ECE/TRANS/WP.29/2009/13
17 décembre 2008

Proposition de Supplément 18 à la série 01 d'amendements au Règlement No 6
(Indicateurs de direction)

Communication du groupe de travail de l'éclairage et de la signalisation lumineuse (GRE) */

Angles de visibilité horizontaux minimaux

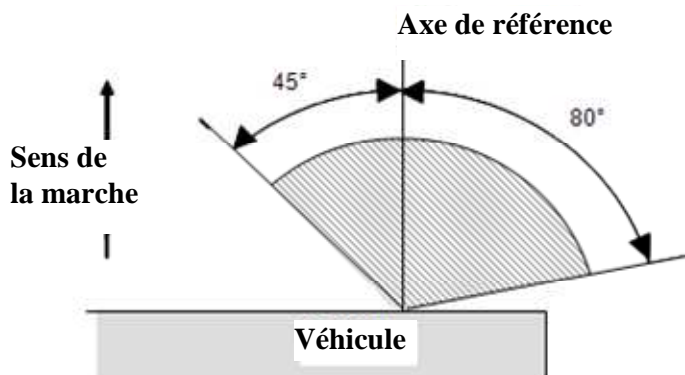
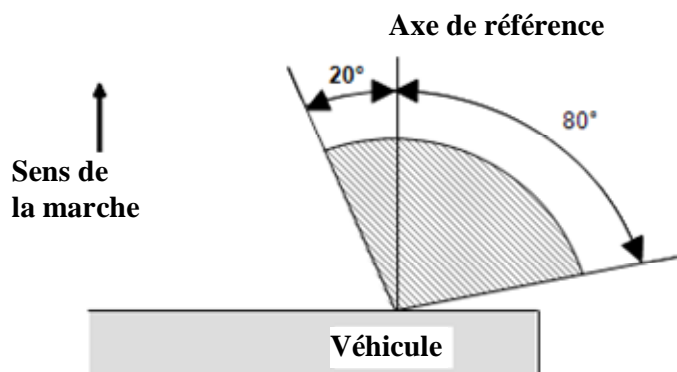
Annexe 1, modifier comme suit:

Sur et au-dessus du plan H pour tous les feux.

Au-dessous du plan H pour les feux destinés à être montés sur les véhicules des catégories M_2 , M_3 et N_2

Au-dessous du plan pour les véhicules des catégories M_1 et N_1
